Empfehlung für den Austausch der RC-Filter des Typs RC3.QA, QB, QC und QD

Schindler Deutschland AG & Co. KG
Technik & Qualität
Stand Mai 2019

RC3.QA	RC3.QB	RC3.QC	RC3.QD
<p>Kein Bild vorhanden</p> <p>Zeitraum: < 1974</p>	 <p>Zeitraum: 1974 - 1982</p>	 <p>Zeitraum: 1982 - 1996</p>	 <p>Zeitraum: 1996 - 2006</p>

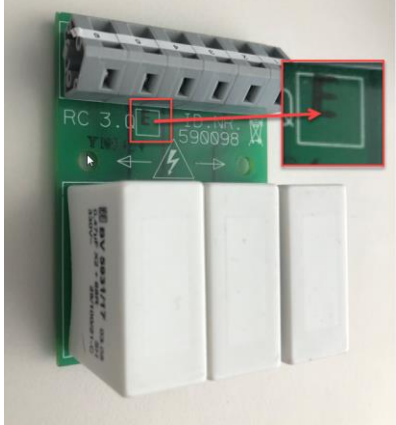
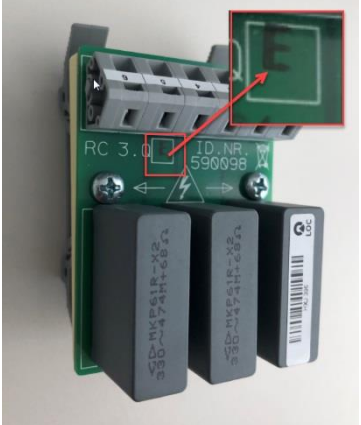
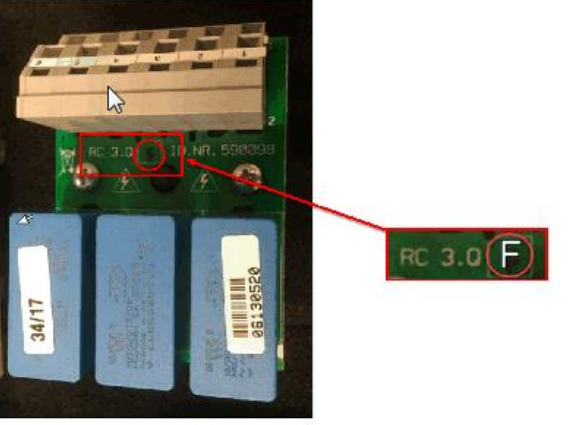
Einmalige Überprüfung, ob die RC-Filter der Versionen RC3.QA, QB, QC, QD installiert sind. Wenn die Versionen RC3.QA, QB, QC, QD installiert sind wird empfohlen diese durch die Version RC3.QF auszutauschen.

RC-Filter, welche **auszutauschen sind**, sind leicht erkennbar durch die **ovale Form der RC Bauteile** auf der Platine (RC3.QA bis RC3.QD)

Vor Ort gegen RC 3.QF austauschen. Hierbei den Schaltplan einhalten.
